# お詫びと訂正

誠に申し訳ございませんが、弊社カタログのNTTMOK.03.01-20,000初版において下記の個所に誤りがありましたことを深くお詫び申し上げるとともに謹んで訂正させていただきます。

7. P173 M形コネクタ  
 M-TA・A・PA・LA コンタクト

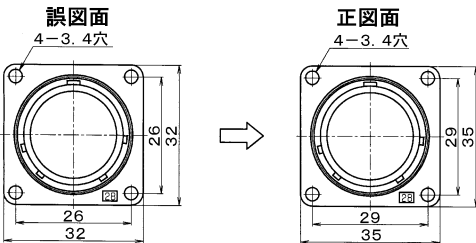
誤 金めっき      正 銀めっき
